Nota van Antwoord dijkversterking Jaarsveld – Klaphek

Zienswijzen op ontwerp Projectbesluit

JAARVELD - KLAPHEK

HOOGHEEMRAADSCHAP
**DE STICHTSE
RIJNLANDEN**

Figuur 2.1 Stroomschema dat de toepassing van de instructieregels weergeeft voor nieuwe of gewijzigde initiatieven binnen of buiten het NNN

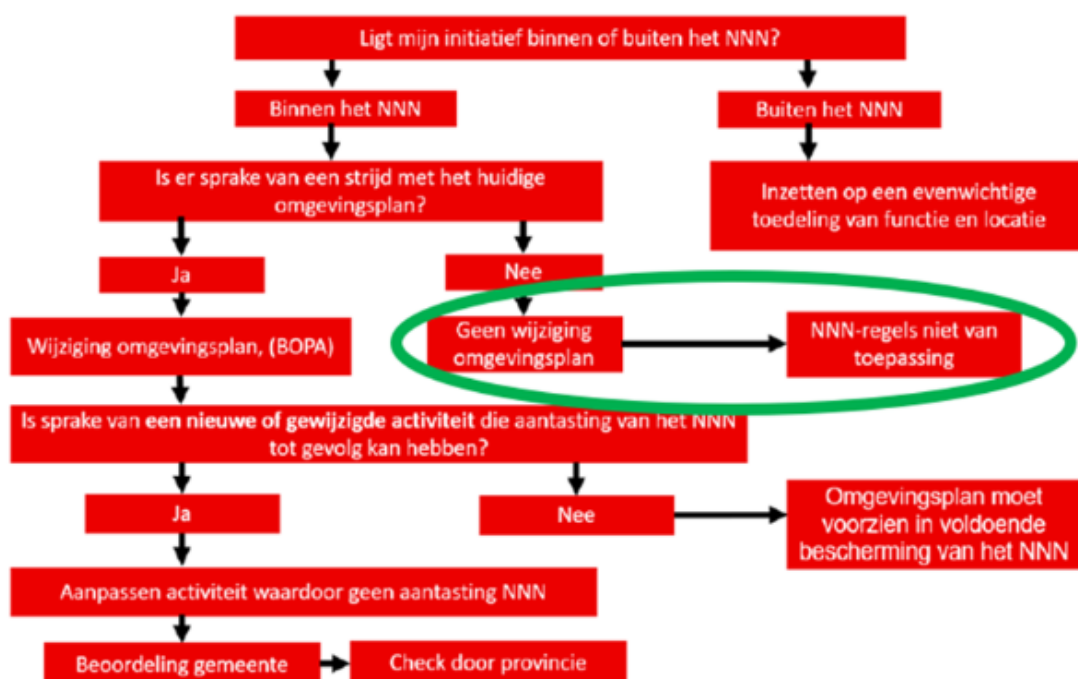
Uit het Milieueffectrapport Deel 2 blijkt dat in de aanlegfase de 'graafwerkzaamheden op en rond het dijktaalud zullen [...] leiden tot het tijdelijk aantasten van de natuurbeheertypen uit het NNN' en dat "het buitendijkse taludherstel en de aanleg van kruidenrijk grasland [...] een tijdelijk negatief effect heeft op gebied dat is aangewezen als Natuurnetwerk Nederland en overige gebiedsbescherming". Ook wordt vermeld dat tijdens de aanlegfase bepaalde (tijdelijke) werkstroken en depotlocaties binnen het ruimtebeslag van het NNN vallen.

Echter, deze tijdelijke aantastingen blijken geen compensatie te krijgen. Toch is de uitvoering van compensatie voor tijdelijke aantasting een verplichting die voortvloeit uit artikel 7.8 van het Besluit kwaliteit leefomgeving. Artikel 7.8 van het Besluit kwaliteit leefomgeving bepaalt dat de provincie regels stelt bij omgevingsverordening die als resultaat verzekeren dat de kwaliteit en oppervlakte van het NatuurNetwerk Nederland niet achteruitgaan. Voor de provincie Utrecht zijn de desbetreffende regels opgenomen in de artikelen 6.1, 6.2 en 6.3 van de Omgevingsverordening provincie Utrecht.

Inderdaad bevat artikel 7.8 van het Besluit kwaliteit leefomgeving een instructieregel, waarin is aangegeven dat de provincie in de Omgevingsverordening regels moet stellen, om te verzekeren dat de kwaliteit en oppervlakte van het NatuurNetwerk Nederland niet achteruitgaan. Voor de provincie Utrecht zijn de desbetreffende regels opgenomen in de artikelen 6.1, 6.2 en 6.3 van de Omgevingsverordening provincie Utrecht. Een instructieregel geeft aan wat de inhoud van een omgevingsplan moet zijn. Artikel 6.2 van de Omgevingsverordening bepaalt dat een omgevingsplan dat betrekking heeft op locaties binnen het NatuurNetwerk Nederland regels moet bevatten die strekken tot bescherming, instandhouding, verbetering en ontwikkeling van de kwaliteit, de wezenlijke kenmerken en waarden en samenhang van het NatuurNetwerk Nederland.

De bescherming van het NNN vindt dus plaats via het gemeentelijke omgevingsplan. Er is wettelijk gezien sprake van een aantasting als het omgevingsplan wordt gewijzigd en daarbij nieuwe activiteiten/funcies of een wijziging van activiteiten mogelijk maakt die nadelige gevolgen kunnen hebben voor het NNN. Voor de dijkversterking is dit niet aan de orde. Voor de maatregelen die mogelijk worden gemaakt met het Projectbesluit hoeven de Omgevingsplannen van de beide gemeenten (IJsselstein en Lopik) niet te worden aangepast, met één uitzondering voor de demping van een watergang in het binnendijkse gebied in Lopik. Dat gebied is niet aangewezen als NNN-gebied.

Met 'het geldende plan' wordt hier bedoeld: het geldende omgevingsplan. In het geval van de dijkversterking zijn de maatregelen die hierbij worden genomen toegestaan in de vigerende omgevingsplannen, met de hierboven genoemde uitzondering buiten NNN. Een en ander is in de bovengenoemde handreiking in een stappenplan verbeeld:

Ook volgens dit stappenplan zijn de NNN-regels niet van toepassing bij de dijkversterking Jaarsveld - Klaphek.

Figuur 3.1 Berm Lage Dijk – Radiolaan in het ontwerp Projectbesluit (links) en in het definitieve Projectbesluit (rechts)

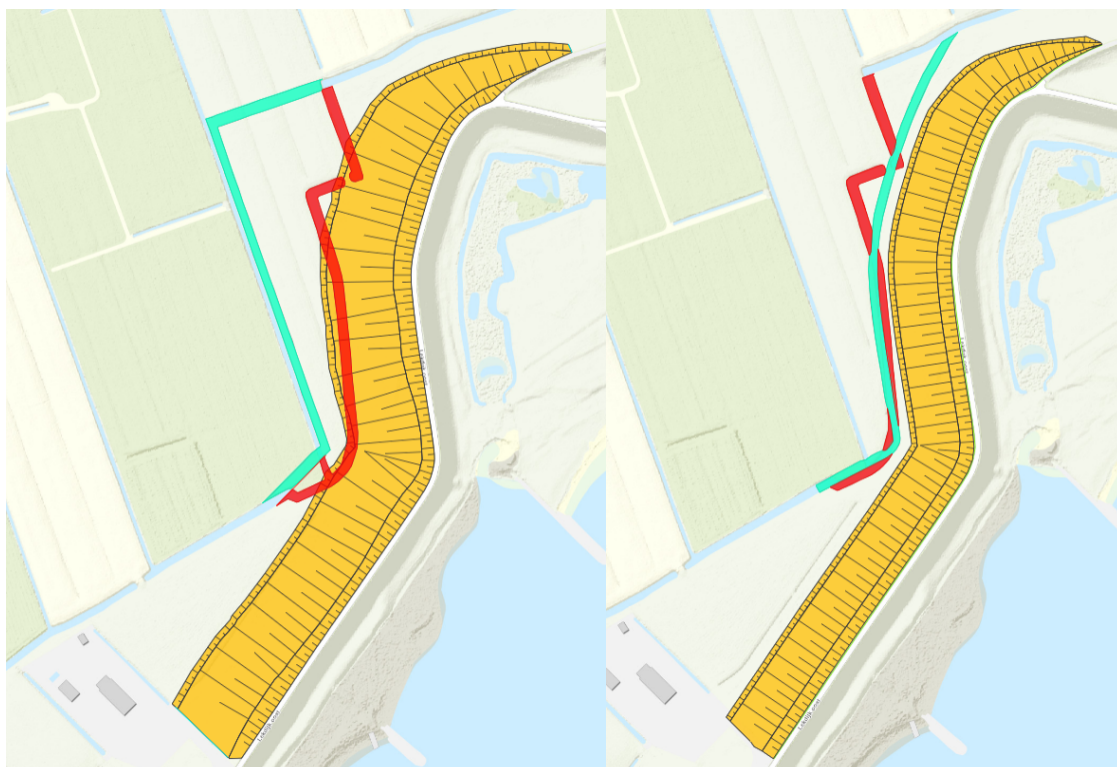
De gecombineerde piping/stabiliteitsberm in dit dijkvak is uitgewerkt op basis van de nieuwe inzichten in de bodemopbouw. De slootdemping die in het noordelijke deel van het dijkvak nodig is, is meer gedetailleerd uitgewerkt en de daarvoor benodigde compensatie eveneens. Ten opzichte van het vergunningenontwerp loopt de pipingberm ter hoogte van Dijkpaal 9 ongeveer 16 meter verder door in het achterland. Hiermee zal ook een sloot (tertiaire watergang) moeten worden verplaatst.

De aangepaste berm in Lage Dijk – Radiolaan raakt een sloot (tertiaire watergang). Deze wordt verlegd. De nieuwe ligging van de verplaatste watergang is opgenomen op de definitieve plankaart (zie ook Figuur 3.1 Berm Lage Dijk – Radiolaan in het ontwerp Projectbesluit (links) en in het definitieve Projectbesluit (rechts)

Figuur 3.3 GOP-maatregelen in het definitief Projectbesluit (blauw) en vervallen maatregelen (geel). In de grijze delen waren geen GOP-maatregelen opgenomen in het ontwerp Projectbesluit.

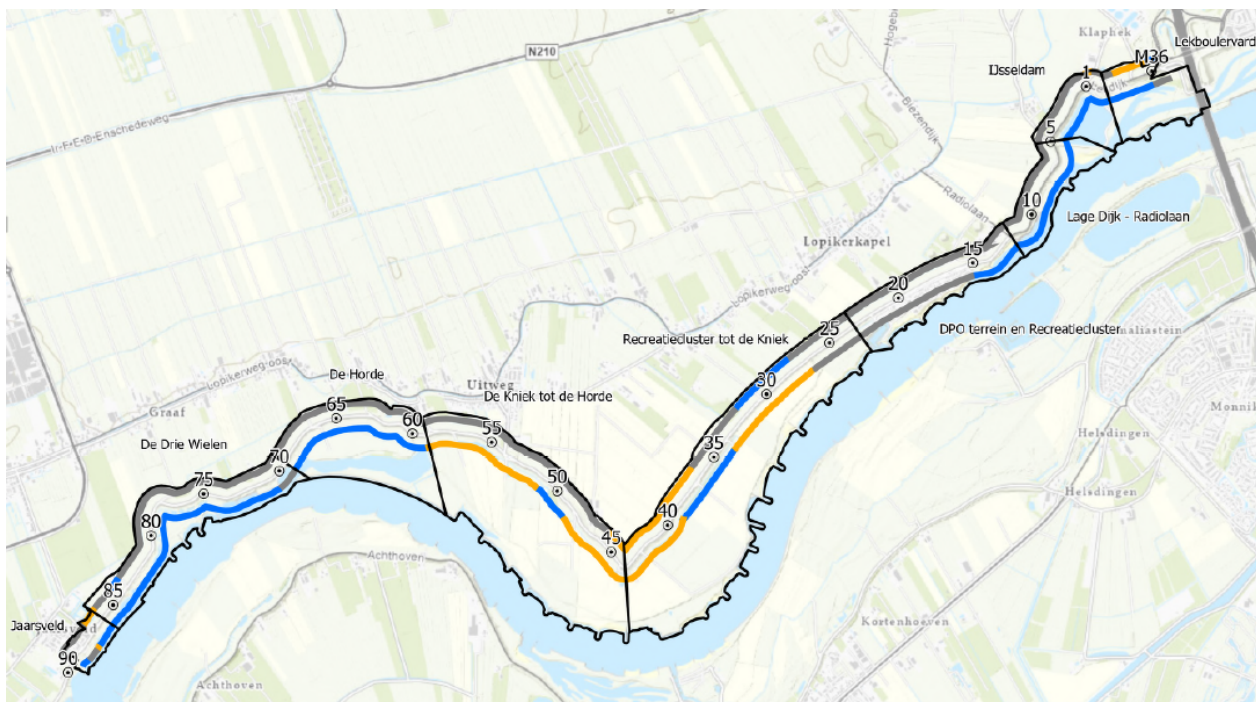
Figuur 3.3 geeft een overzicht van de resterende GOP-maatregelen (in blauw) en de GOP-maatregelen die niet meer in het definitief Projectbesluit zijn opgenomen.

De afgelopen periode is er meer inzicht ontstaan in de verwachte medewerking van grondeigenaren. Het uitgangspunt is dat de GOP-maatregelen alleen worden gerealiseerd op gronden die in eigendom zijn of komen van het waterschap. Delen van het GOP waarvan de verwachting is dat de benodigde gronden niet kunnen worden verworven, zijn niet opgenomen in het definitieve Projectbesluit.

Vervolgens zijn de resterende delen in overleg met het beheerteam van het waterschap geprioriteerd en uitgewerkt. Daarbij is ook gekeken naar de noodzaak van beheerafritten. Dit heeft geleid tot de maatregelen voor groot onderhoud en beheerbaarheid, zoals op de plankkaart van het definitieve Projectbesluit verbeeld is. De volgende GOP-maatregelen zijn niet meer in het definitieve Projectbesluit opgenomen (zie Tabel 3-1).
